PLANO DIRETOR MUNICIPAL DO PORTO

1ª ALTERAÇÃO

Julho 2012

RELATÓRIO DE PONDERAÇÃO DISCUSSÃO PÚBLICA

43B Rua de Contumil e Nó de Fernão Magalhães com a VCI

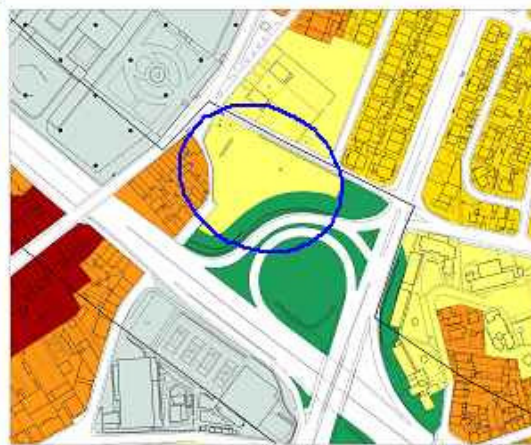
(**) Ficha decorrente da reclamação nº 55, na Discussão Pública do Processo de Alterações ao PDM

Trata-se de uma situação de "Actos Válidos (Artigo 3º do RPDM)" em que a versão publicada assume uma qualificação do solo não ajustada ao modelo de ocupação licenciada, de acordo com o Alvará de Obras nº ALV/97/08/DMU, agregado ao processo 19823/00CMP, de 28/6/2006, decorrente do PIP 15256/99 com homologação favorável em 26/11/1999 (Vide apêndice 43B).

Impõe-se, esta alteração, correspondendo a um ajuste dos limites da qualificação do solo, restituindo ao terreno as condições de edificabilidade adequadas com o licenciamento emitido, ou seja, assumindo-o em Área Edificação Isolada com Prevalência de Habitação Coletiva.

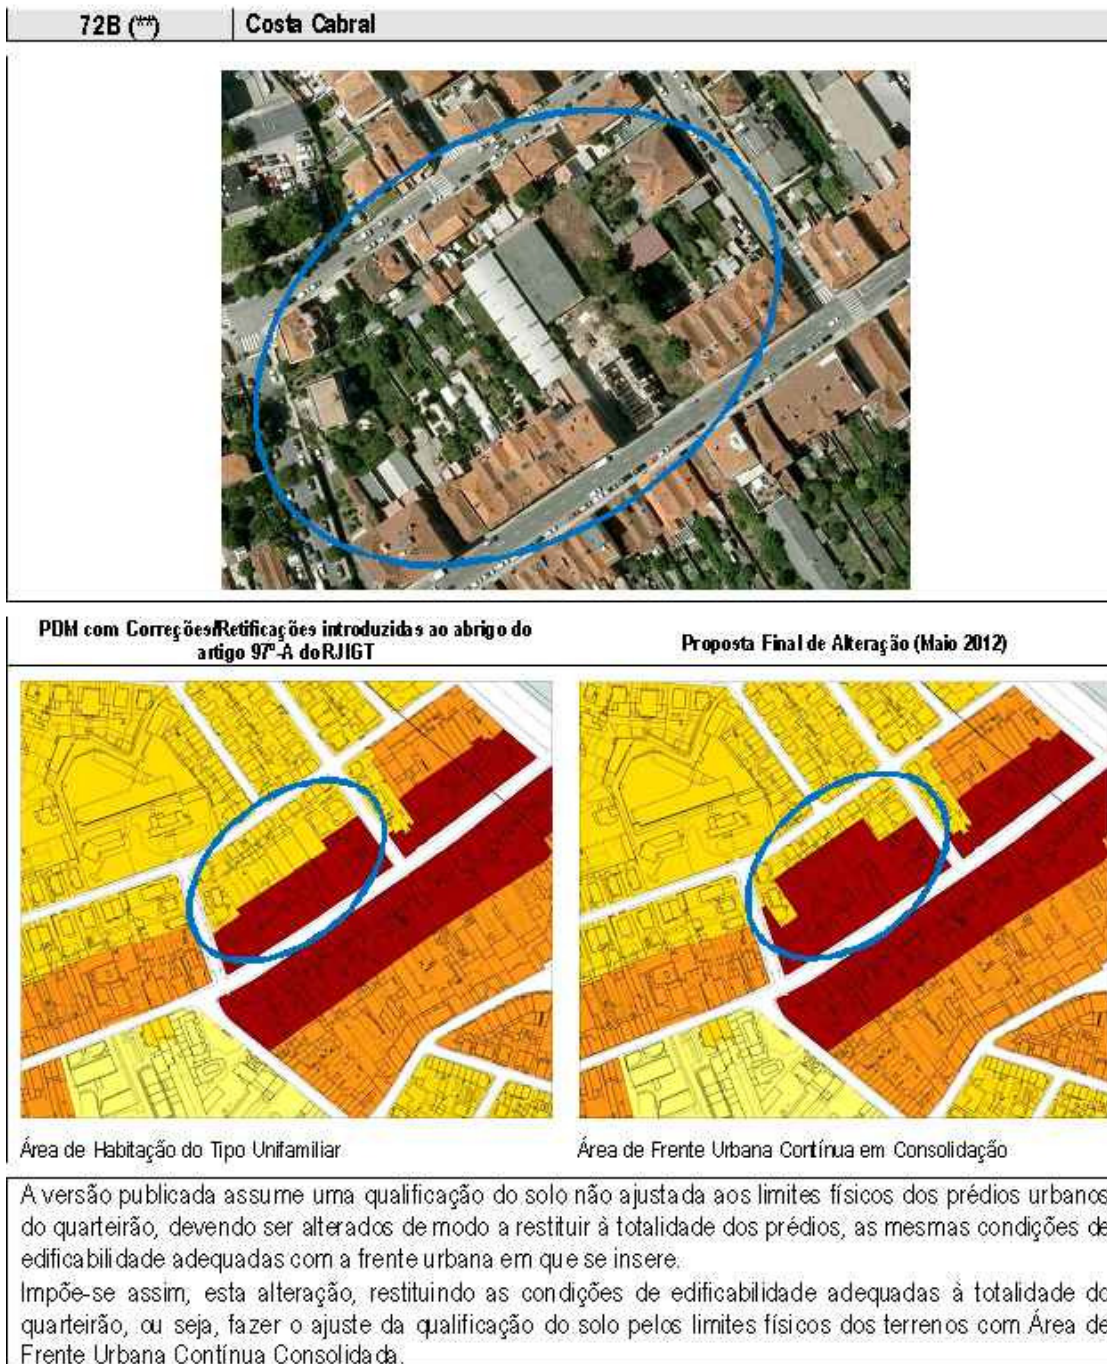
(**) Ficha decorrente de reclamação nº 52, processo com NUD I/99480/12/CMP na Discussão Pública do Processo de Alterações ao PDM

O Limite da Unidade de Execução da UOPG1 – Av. Nun'Álvares, com deliberação da Câmara Municipal do Porto de 3 de Março de 2009, foi aprovado pela Assembleia Municipal do Porto, em reunião de 6 de Abril de 2009 e decorrente do desenvolvimento dos estudos para a U.E., optou-se por criar uma área verde contínua mais estruturada e com uma maior dimensão, acontecendo assim a necessidade de alterar a estrutura viária de modo a não interromper o verde contínuo. Em relação à escola trata-se de um acerto pelos limites físicos do equipamento escolar existente.

Impõe-se, esta alteração, correspondendo a um ajuste dos limites da qualificação do solo de acordo com a estrutura viária proposta e pelos limites físicos do equipamento existente.

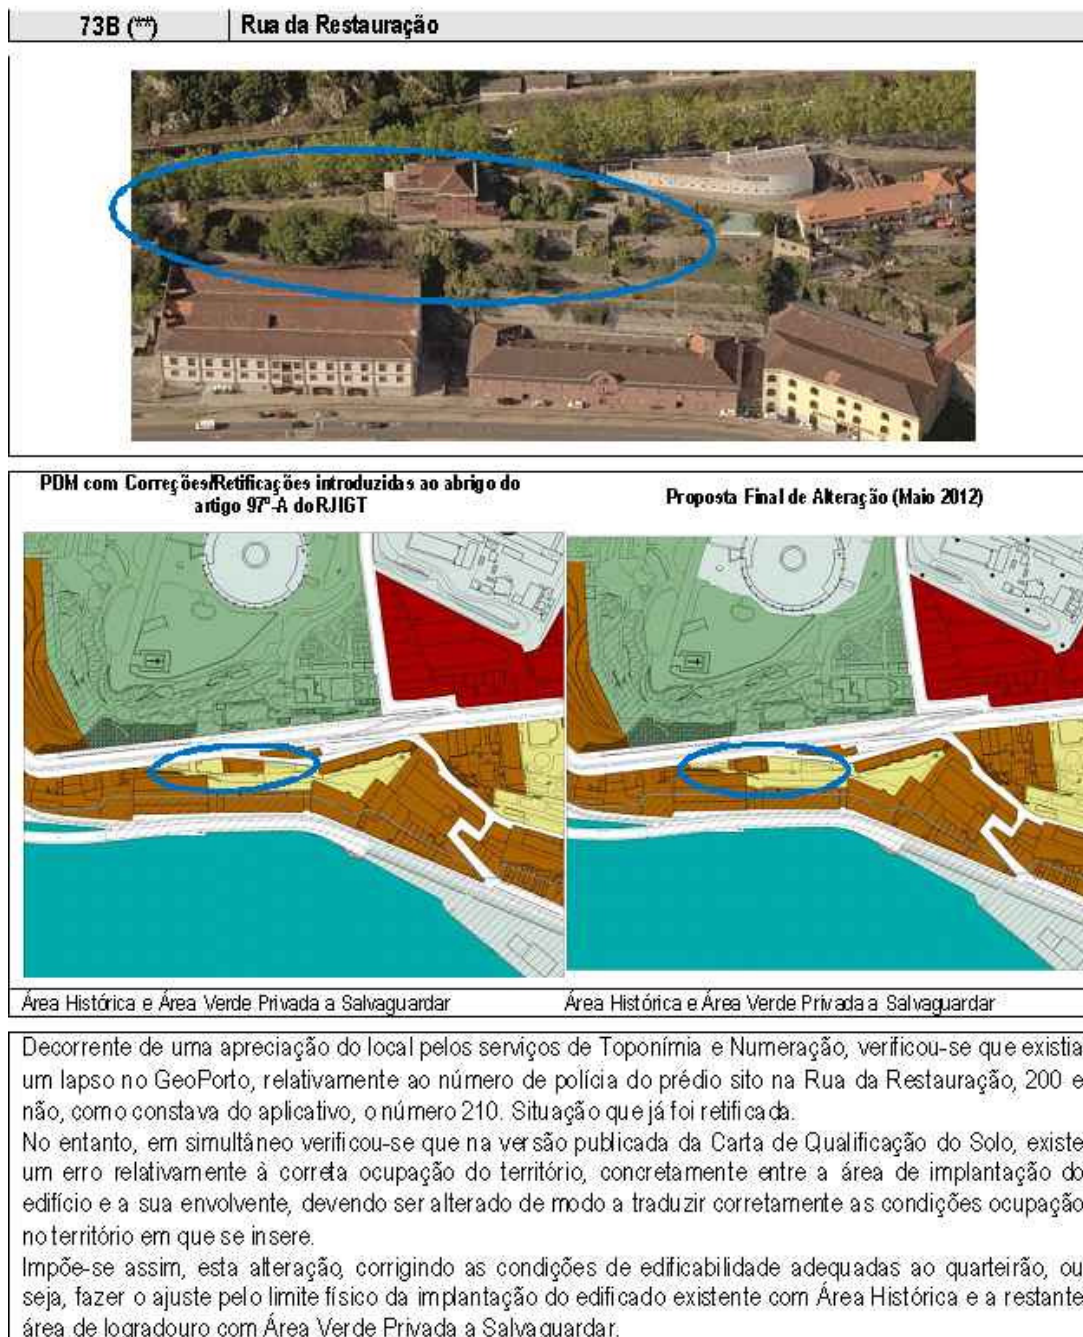
(**) Ficha decorrente de reclamação nº 48, NUD I/74266/12/CMP na Discussão Pública do Processo de Alterações ao PDM

U.O.P.G.'s 20 / 21 - Avenida 25 de Abril / Campanhã

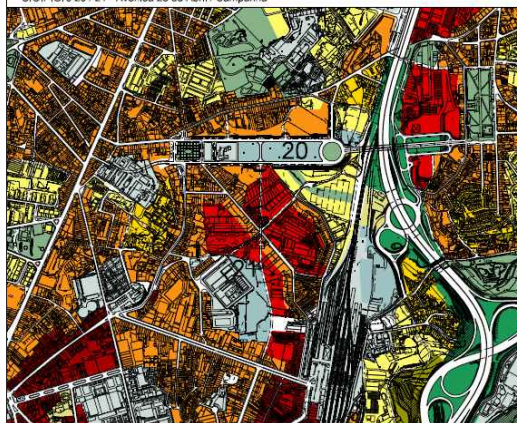
• Decorrente da Redacção / sugestão com nº de ordem 26, de se manter como "Área de Frente Urbana Contínua em Consolidação" em vez de "Área de Urbanização Especial" considerou-se que:

• Decorrente da Redacção / sugestão com nº de ordem 31, onde o requerente reclama a alteração de "Área de Frente Urbana Contínua em Consolidação" para "Área de Urbanização Especial", considerou-se que, apesar de não existir nesta parcela qualquer construção, de não ser um quarteirão em consolidação e de estar dentro de uma UOPG, trata-se de um terreno que pode constituir uma frente urbana uma vez que tem um alinhamento existente, enquadrando-se em "Área de Frente Urbana Contínua em Consolidação".

- Se poderá manter a Qualificação do Solo Habitual para a parte da parcela que se localiza a oeste deste novo anexoamento por se caracterizar naquela qualificação de solo;
- Manter a área remanescente como "Área de Urbanização Especial" por se considerar que a sua estruturação depende da solução de conjunto da área e que pertence;
